TRANS/WP.1/2002/CRP.2/Add.5  
25 September 2002

Рабочая группа по безопасности дорожного движения  
(Тридцать девятая сессия, 23-26 сентября 2002 года)

**ПРОЕКТ РЕШЕНИЙ, ПРИНЯТЫХ РАБОЧЕЙ ГРУППОЙ ПО БЕЗОПАСНОСТИ  
ДОРОЖНОГО ДВИЖЕНИЯ НА ЕЕ ТРИДЦАТЬ ДЕВЯТОЙ СЕССИИ**

3. ПОПРАВКИ К КОНВЕНЦИЯМ 1968 ГОДА О ДОРОЖНОМ ДВИЖЕНИИ  
И О ДОРОЖНЫХ ЗНАКАХ И СИГНАЛАХ И К ДОПОЛНЯЮЩИМ ИХ  
ЕВРОПЕЙСКИМ СОГЛАШЕНИЯМ 1971 ГОДА И ОСУЩЕСТВЛЕНИЕ ЭТИХ  
ДОКУМЕНТОВ (продолжение)
- е) Безопасность в туннелях

"11 Знаки, указывающие аварийные выходы

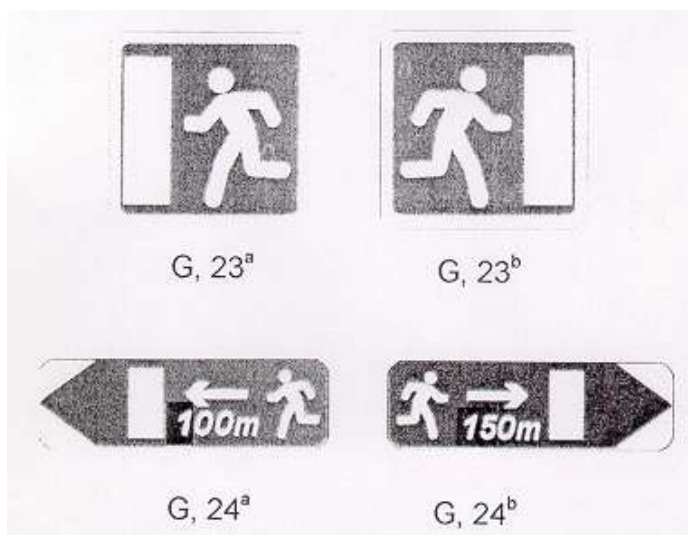
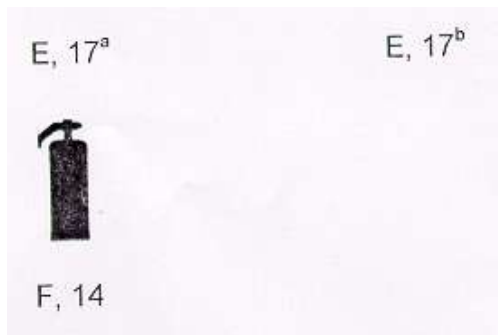
Добавить новый пункт 11 следующего содержания:

- a) Знаки G, 23<sup>a</sup> и G, 23<sup>b</sup>, которые, в частности, помещаются в туннелях и на автомагистралях, указывают водителям месторасположение аварийных выходов.
- b) Знаки G, 24<sup>a</sup> и G, 24<sup>b</sup>, которые, в частности, помещаются через каждые 50 м на высоте 1-1,5 м на боковых стенах туннелей и на автомагистралях, служат для указания водителям направления движения до ближайшего аварийного выхода.
- c) Знаки G, 23 и G, 24 должны быть зеленого цвета, а обозначения, стрелки и указатели расстояний - белого или светлого цвета".
